IC/2019/054

**ARRÊTÉ PRÉFECTORAL COMPLÉMENTAIRE
relatif à l'installation de stockage de déchets non
dangereux exploitée par le syndicat VALOR' AISNE
sur le territoire de la commune de GRISOLLES**

Vu pour être annexé
à la délibération en date
du 16 AVR. 2019
Le Préfet

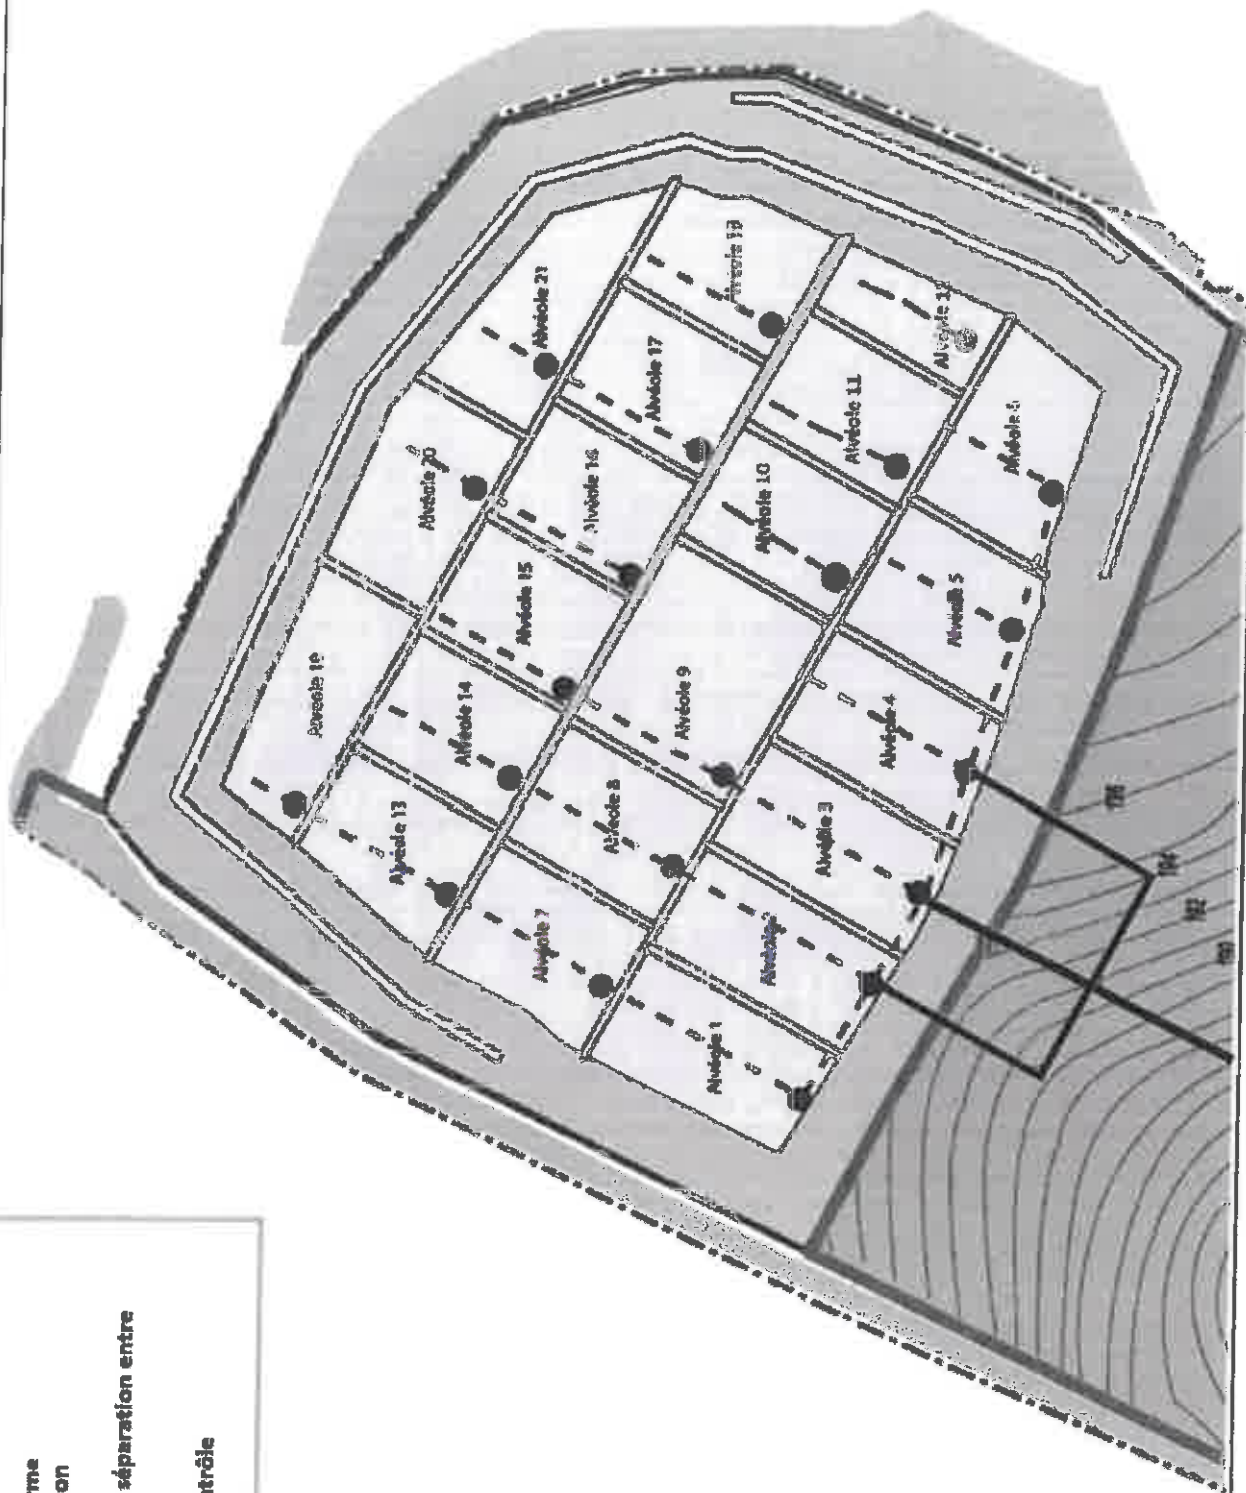
VU la demande en date du 27 février 2017 complétée le 29 mars 2018 dans laquelle le syndicat VALOR' AISNE porte à la connaissance du M. le préfet de l' Aisne une modification de la taille des alvéoles 9 et 10 ;

CONSIDÉRANT qu' en vertu de l' article R.181-46 du code de l' environnement, le syndicat VALOR' AISNE a porté à la connaissance de M. le préfet de l' Aisne une modification de la taille des alvéoles 9 et 10 ;

CONSIDÉRANT que les nouvelles surfaces des alvéoles 9 et 10 ne dépasseront pas 7 000 m², ce qui est compatible avec les exigences de l'arrêté ministériel du 15 février 2016 susvisé ;

La surface maximale de chaque alvéole est inférieure à 7 000 m².
